AVIS DE LA COMMISSION LOCALE DE L'EAU DU SCHEMA D'AMENAGEMENT ET DE GESTION DES EAUX DE L'ORGE-YVETTE

DOCUMENT DU 13 AOUT 2024

**PROJET DE MODIFICATION SIMPLIFIEE N°1
DU PLU DE GOMETZ-LE-CHATEL**

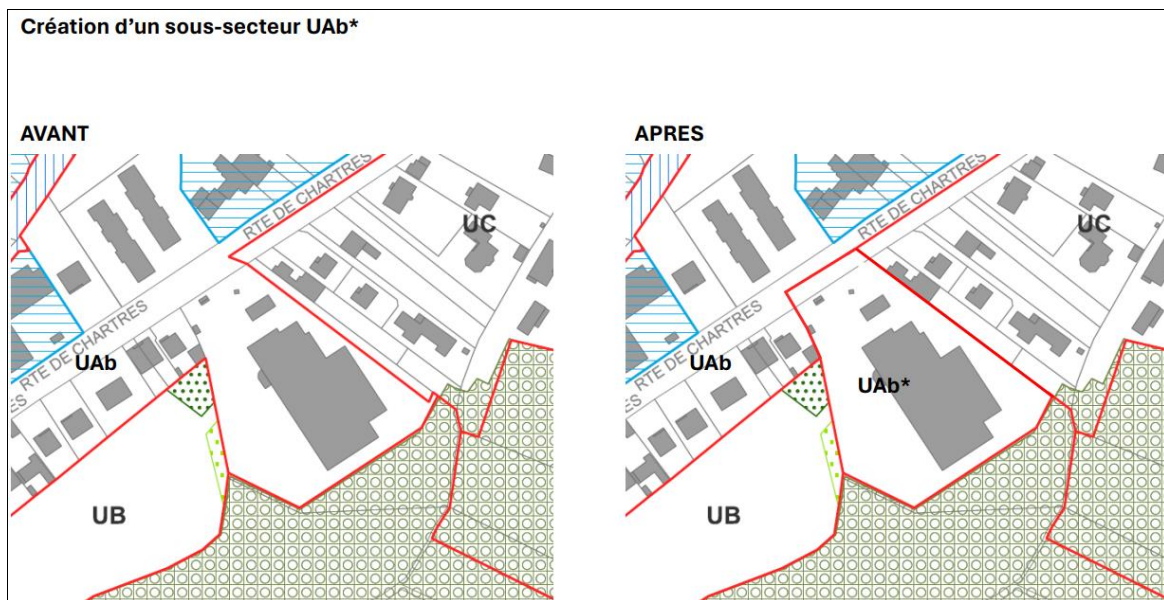
« Actuellement, le site Intermarché est 100 % imperméabilisé (bâtiments + parking goudronné). Il ne compte aucun espace de pleine terre. Il s'agit d'une exception sur l'ensemble du linéaire de la zone UAb de la Route de Chartres et ses abords.

Le respect de ces objectifs nécessite une adaptation réglementaire par la création d'une zone UAb* sur ce site d'enjeux, afin d'adapter le règlement uniquement sur cette zone circonscrite nouvellement créée. »

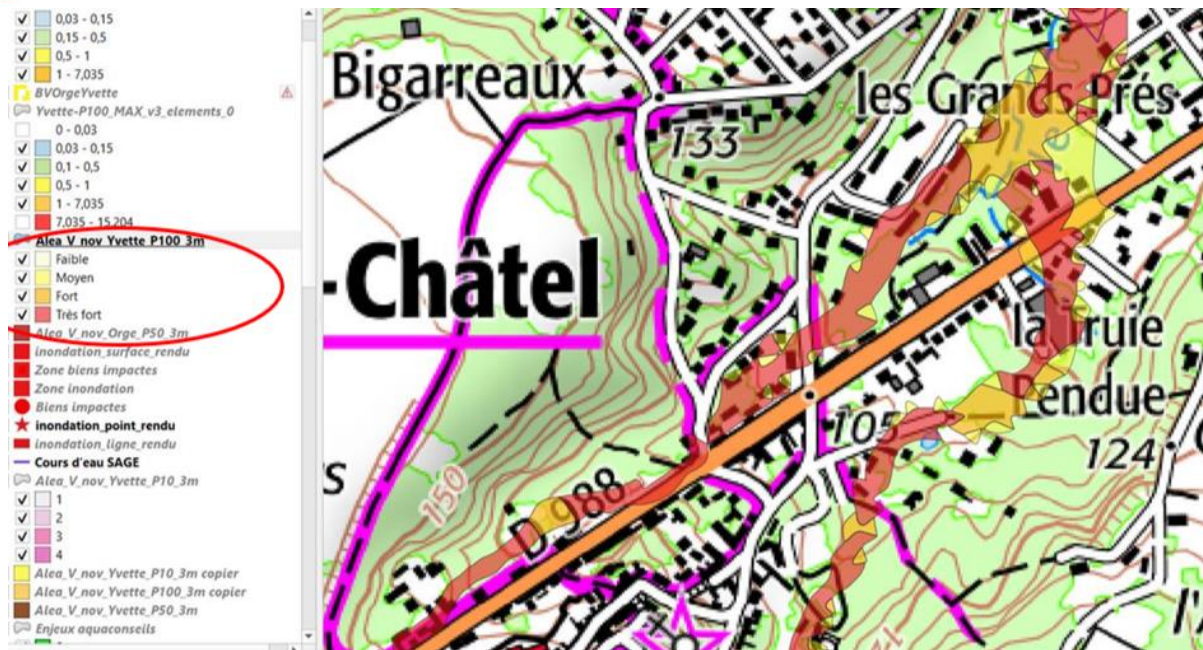
- ➔ Le secteur en question se situe sur un **axe théorique de ruissellement (ru du « Bourbonnais »)** selon les modélisations issues de l'étude ruissellement du PAPI Orge-Yvette, et pour laquelle la commune de Gometz-le-Châtel a fait partie des 7 sous bassins versants retenus pour recevoir des propositions d'aménagements :

- ➔ D'après les éléments techniques dont nous disposons depuis juin 2024, l'aléa est évalué fort à très fort pour une pluie centennale. Un épisode d'une telle occurrence **très forte, rare** peut laisser craindre que le ruissellement fasse déborder le ru de son lit busé.

- ◆ La CLE du SAGE alerte la commune sur ce point et invite à prendre en compte le ruissellement agricole :
 - Mettre en œuvre les propositions afin de réduire l'aléa en amont (Pratiques culturales conservatrices prioritaires) ;
 - Envisager des mesures de réduction la vulnérabilité. Il pourrait s'agir de fossé talus en amont pour se protéger du ruissellement avec débit de fuite permettant de garantir la transparence hydraulique :
